OGGETTO: **[ID: 11274] WEB-VIA FER-VIAVIAF00000021 - Procedura di Valutazione di Impatto Ambientale ai sensi dell'art.23 del D.Lgs. 152/2006 relativa al progetto di un impianto agrivoltaico denominato "Borgo Monteruga", di potenza pari a 291,33 MW e delle relative opere di connessione alla RTN, da realizzarsi nei Comuni di Erchie (BR), Nardò (LE), Salice Salentino (LE), Veglie (LE) e Avetrana (TA). Proponente: ENERGETICA SALENTINA S.R.L.**
Parere Area Funzionale 4 (riscontro alla nota MASE REGISTRO UFFICIALE prot. n. 103621 del 05/06/2024)

- **Trasmissione del Parere Negativo del Comune di Nardò** - .

Verbale n°14/02

FIGURA 1

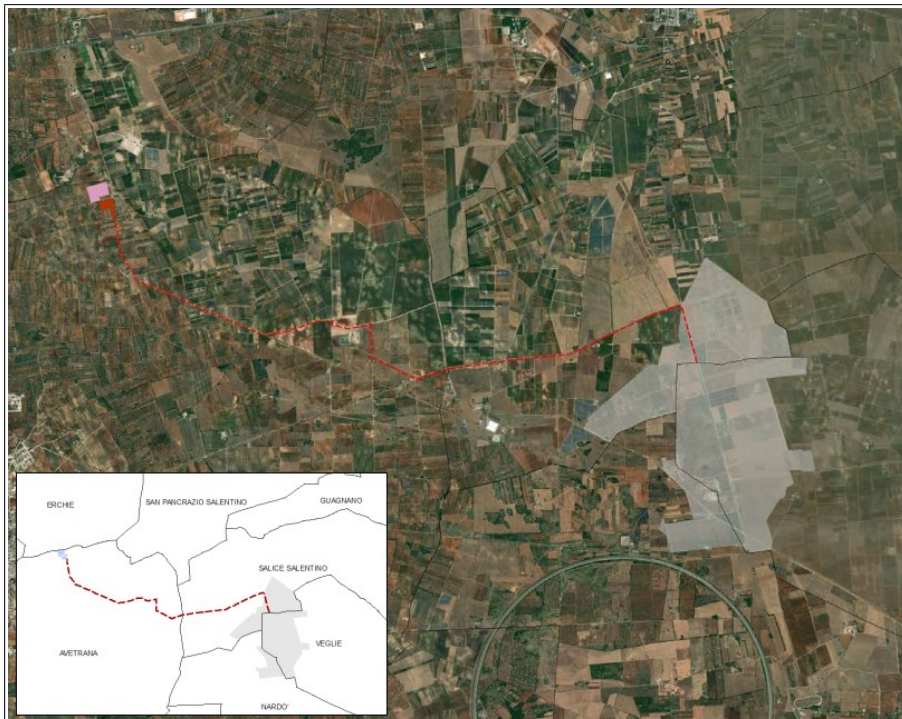
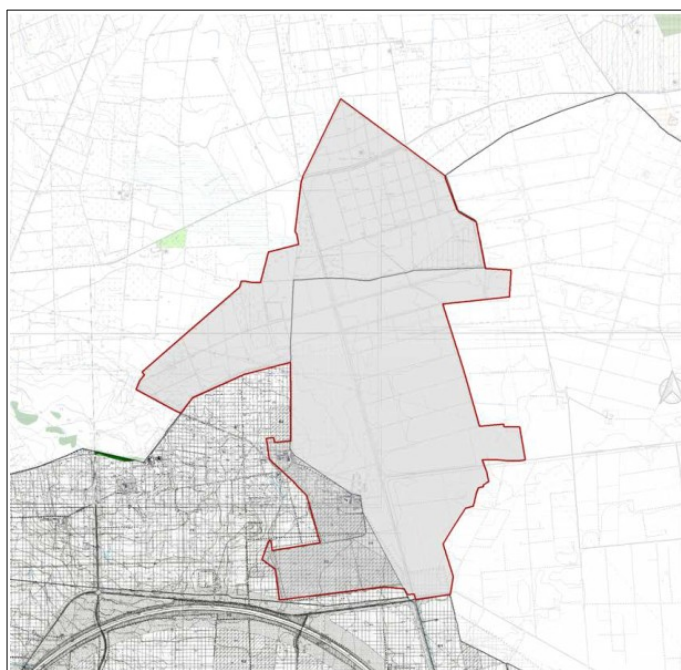
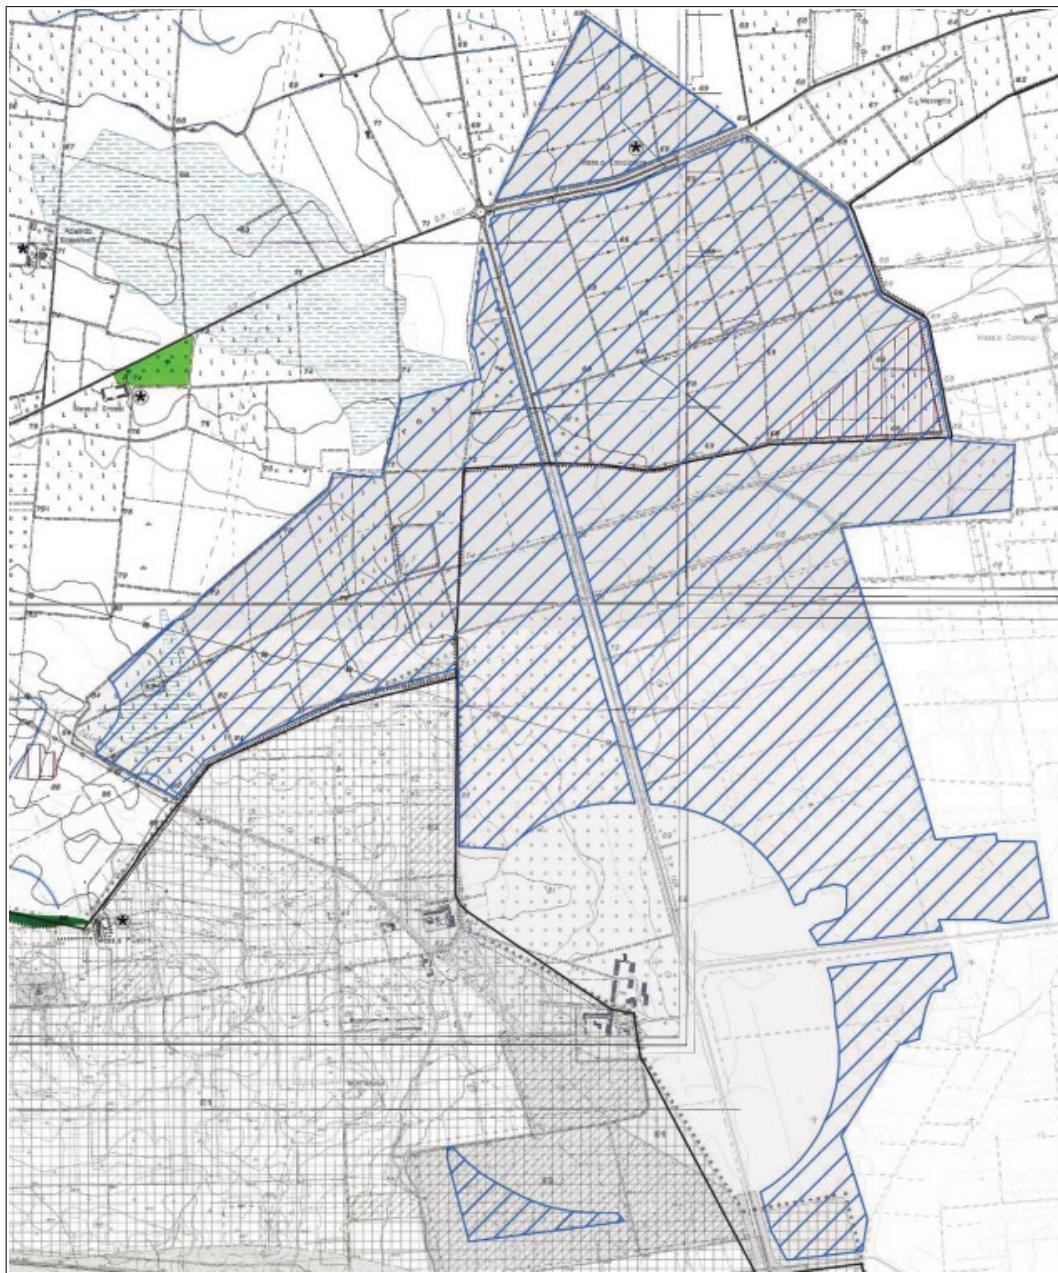
Considerato che, per quanto di competenza, la proposta progettuale ricade sia in Zona E.1 che in Zona E.2 (riff. Artt. 83-84 delle vigenti NTA);

Considerato altresì che l'Art. 82 ('Zone E – Destinate ad uso agricolo') delle suddette NTA indica/dispone che in dette Zone (E.1: Zone agricole e produttive normali; E.2: Zone agricole con prevalenti colture arboree; E.3: Zone di salvaguardia ambientale; E.4: Parco naturale – Zona di salvaguardia ecologica):

- l'Art. 83 include *“le aree del territorio agricolo prevalentemente caratterizzate da colture a seminativo”*;
- l'Art. 84 comprende *“le zone agricole prevalentemente interessate dalle colture tradizioni dell'olivo e del vigneto o da altre colture arboree, che costituiscono elementi caratterizzanti del paesaggio agricolo da salvaguardare”*;

con esclusione, pertanto, della possibilità della realizzazione dell'impianto in parola;
